海底土のCs-137放射能濃度について(2)

(第168回 女川原子力発電所環境調査測定技術会委員コメント回答)

2024年8月8日
東北電力株式会社

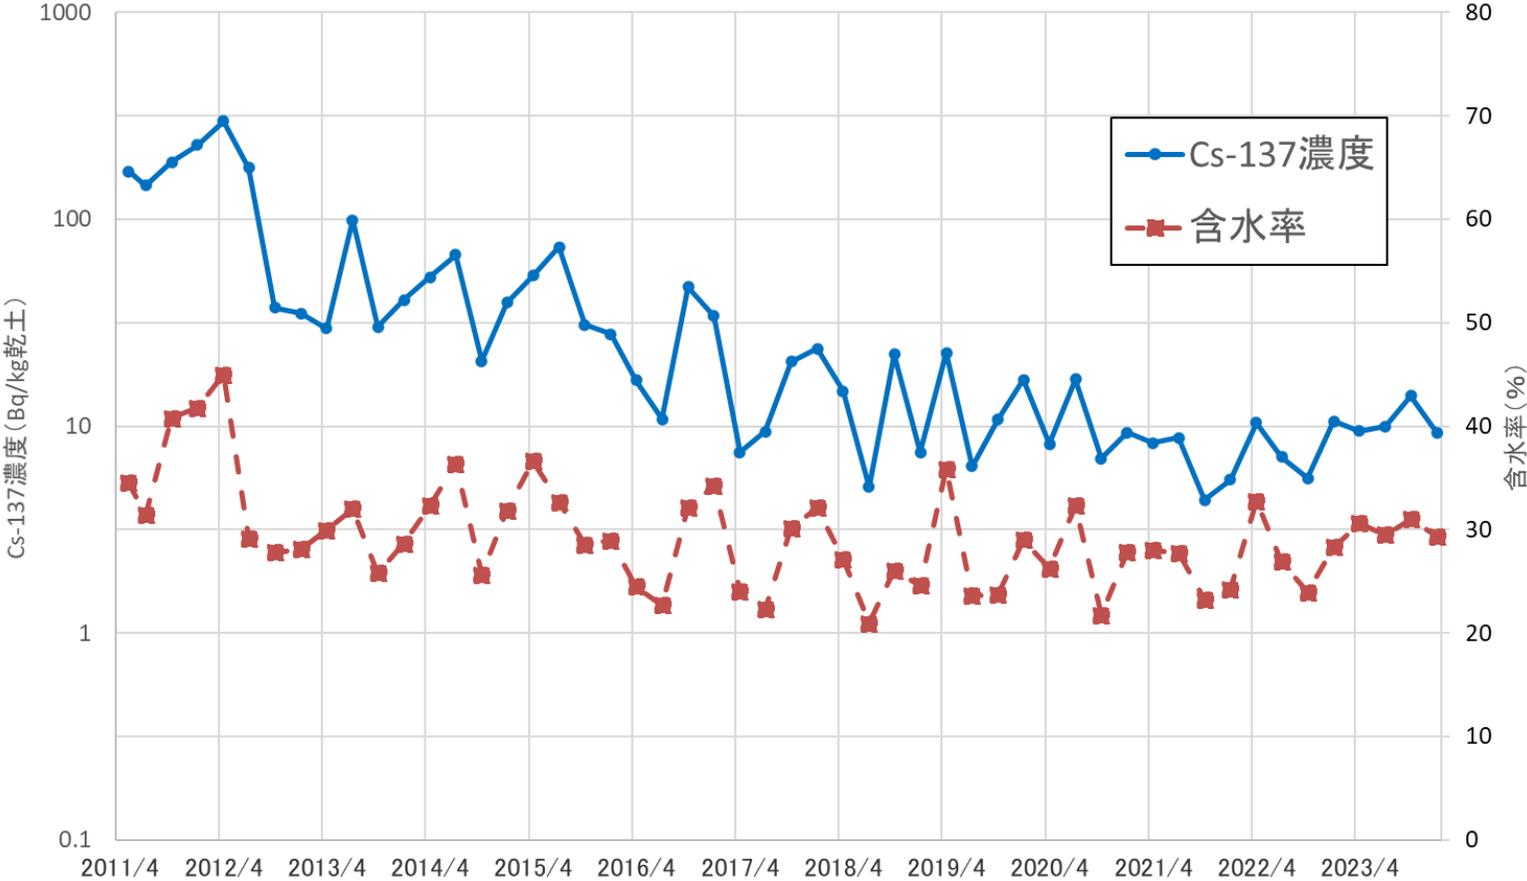
1. 取水口付近と放水口付近の海底土のCs-137濃度について、濃度に差がある原因は何か。

- 海底土の放射能濃度は、粒度の小さいものほど高い傾向※がある。
※参考文献:放射能測定シリーズ「環境採取法」 昭和58年 文部科学省
- 2015年1月に実施した海底土の粒度組成の調査(表参照)では、取水口付近は放水口付近に比べ、
①粒度の小さいシルトの割合が高い(10倍程度)ことを確認している。
- 取水口付近は港湾内のため、放水口付近よりも波が平穏であり、土粒子が沈降しやすい。そのため、シルト分が多くなる傾向にある。
- 以上より、②取水口付近の方が海底土のシルト分が多いため、Cs-137濃度が高くなっていると考えられる。

②取水口の方がCs-137濃度が高い

①取水口の方が粒度の小さいシルトの割合が高い

Cs-137濃度と含水率の比較

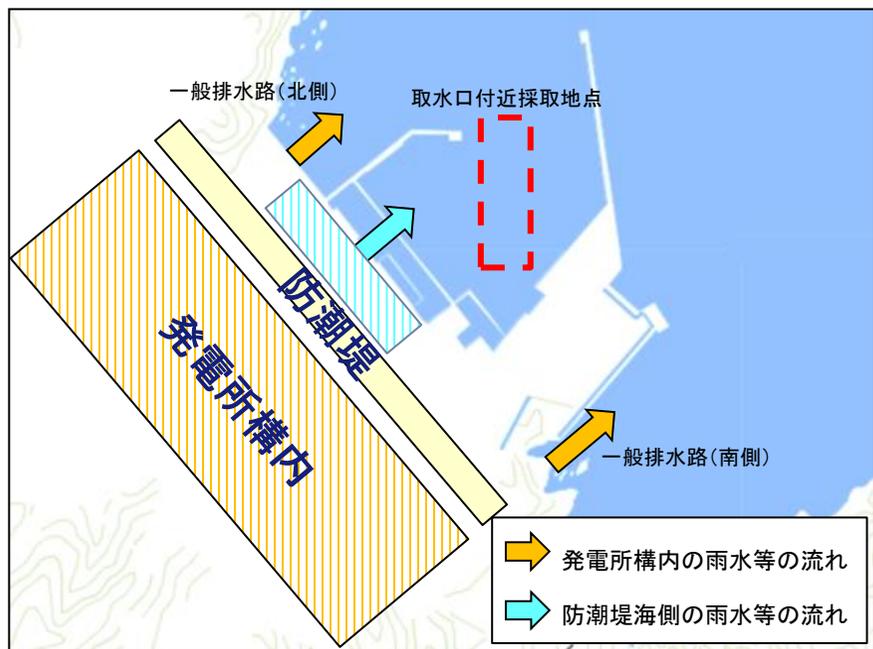
2. 取水口付近の海底土のCs-137濃度について、増減を繰り返している原因は何か。

- 粒度の小さい海底土は放射能濃度に加えて含水率も高い※ことが知られている。
※参考文献:福島水試験報告第16号 含水率を用いた海底土壌の放射性セシウム濃度標準化の試み(短報)
- Cs-137濃度と含水率比較した結果(グラフ参照), 変動傾向は概ね一致していることが確認された。
- 以上より, Cs-137の変動は海底土の粒度(含水率)のバラつきによるものと推定される。

Cs-137濃度と降水量の比較

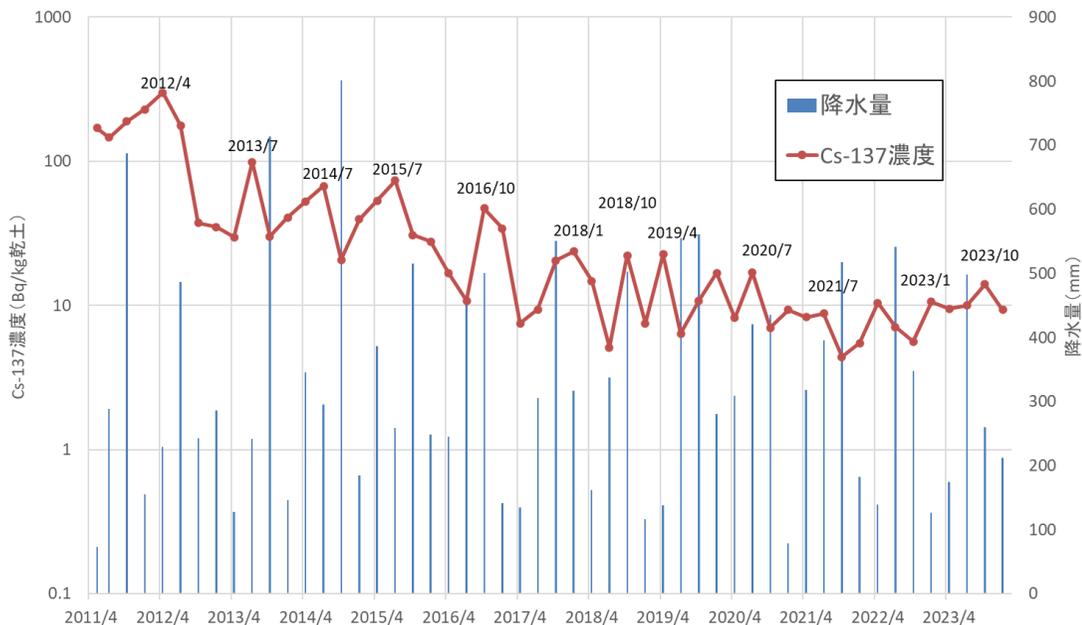
3. 降雨の多い時期に陸地から土壌が流れ込み変動しているのではないか。

- 発電所構内の雨水等は港湾外へ排水する経路(下図参照)となっており、直接港湾内へは流入していない。
- 一方、防潮堤の海側から港湾前面(下図  部分)の雨水については、港湾内へ流入している。
- 防潮堤の工事は2013年度から実施しており、自然環境と同様に土壌が降雨により港湾内に流入する可能性はあると考えられる。(ただし、港湾内への多量の土砂流入は確認されていない。)
- なお、取水口付近の海底土のCs-137濃度と降水量(前回の試料採取～当該の試料採取期間中の合計)を比較したところ、海底土のCs-137濃度と降水量の関係性は見られなかった。
